INSTITUTO HONDUREÑO DE SEGURIDAD SOCIAL

Oficio N° 617-2017-DE-IHSS

Ref. LICITACION PRIVADA 029-2017 SUMINISTRO, INSTALACIÓN, MANTENIMIENTO Y PUESTA EN MARCHA DE EQUIPOS MÉDICOS PARA LA NUEVA SALA DE CUIDADOS INTENSIVOS Y HEMODINAMIA DEL HOSPITAL REGIONAL DEL NORTE DE SAN PEDRO SULA DEL INSTITUTO HONDUREÑO DE SEGURIDAD SOCIAL (IHSS).

ACLARATORIAS NO TECNICAS

○ Planta Arquitectonica
Propuesta

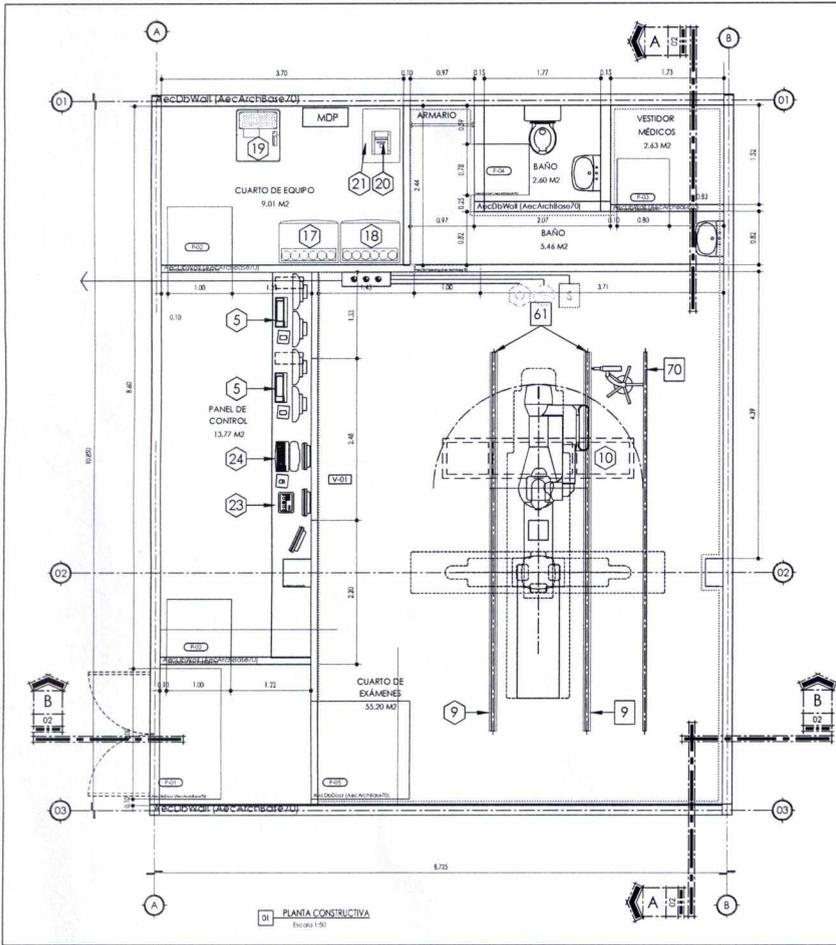
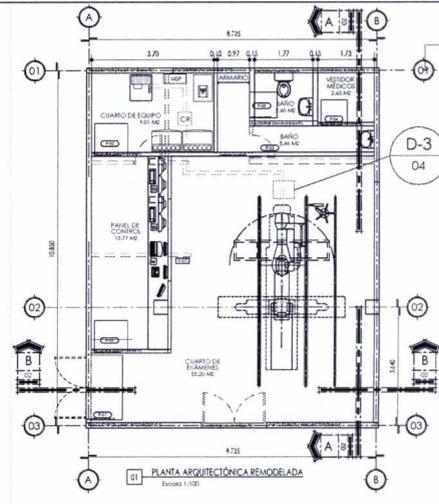
14. se solicita el diseño de los planos para el lote 1 y el lote 2, de ser posible preferimos recibir esta información en formato digital.

Se anexa copia de los planos.

Se requiere se proporcione correo para enviarles los mismos, aclarando que el formato a enviar es PDF, de ser aceptado favor escribir a los siguientes correos: carolina.martinez@ihss.hn y proyecto.biomedica.ihss@gmail.com.
